2019年4月  
文書番号 CAFC-B19-00027-A\_J

件名: ガラスカバー仕様変更のお知らせ

シリーズ名	製品名
CCTV 用アクセサリ ガラスカバー ML-CA series	ML-GA255 ML-GA270 ML-GA305

## ■透過率比較グラフ

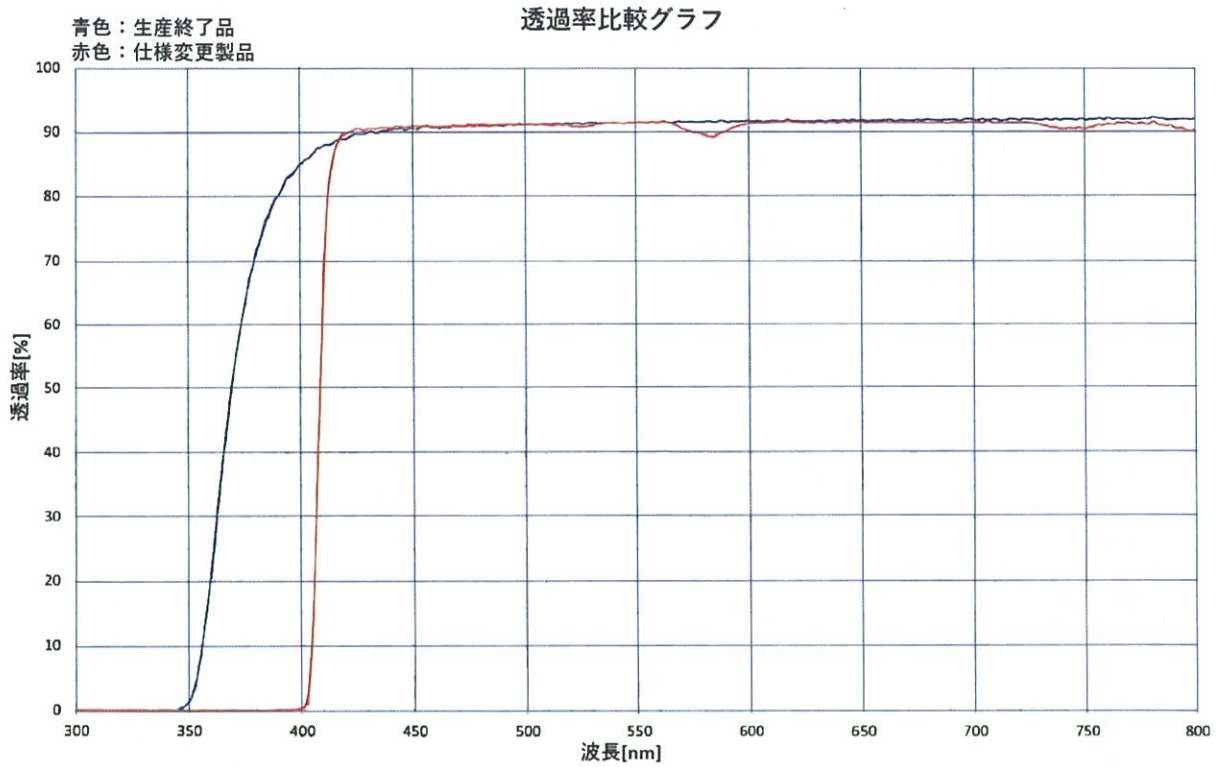
変更理由 : 現行品の硝材が入手困難となった為

変更内容 : 硝材変更に伴う UV カット特性(波長)の変更

(詳細については次項透過率比較グラフを参照の事)

変更時期 : 在庫が無くなり次第、自然切り替え

(現在の在庫状況より、2019年11月頃より切り替わる見通し)
